ÚZEMNÍ PLÁN MĚSTA BRNA

Textová část Odůvodnění

Kapitola 18 Rozhodnutí o námitkách (včetně odůvodnění)

Svazek Nb47 *(bez osobních údajů)*

NAVRHOVANÁ ZMĚNA

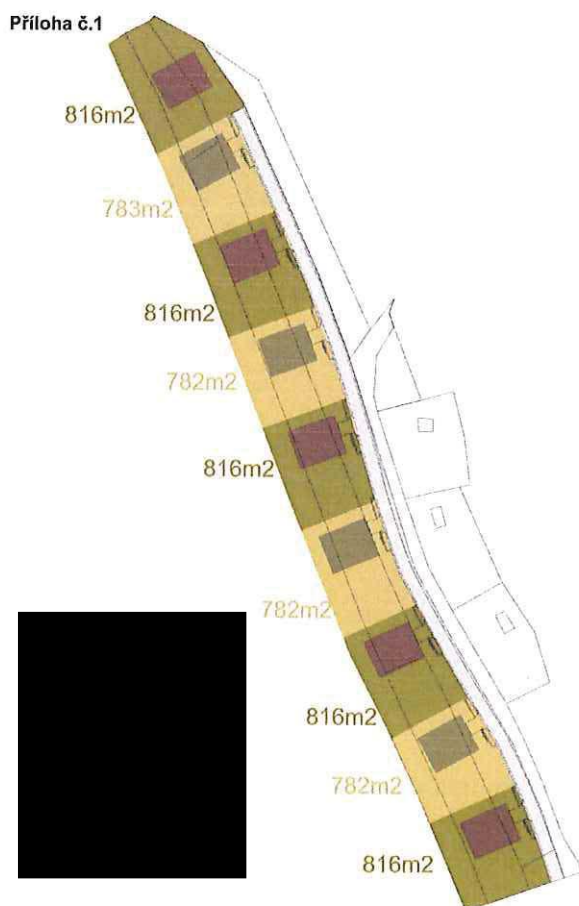
- Změna z I na B/r1
- Změna využití území z plochy zahrádek na plochy bydlení v celé ploše pozemku.
- Námitka k pozemku 2614/1 ve vlastnictví Statutárního města Brna se podává samostatně.

- Kultivace prostředí
- Architektonická studie
- Podpora bytové výstavby v Brně
- Zachování a rozšíření obytných ploch
- Zvýšení standardu
- Sjednocení způsobu využití
- Doplnění urbanistické a hmotové struktury okolí
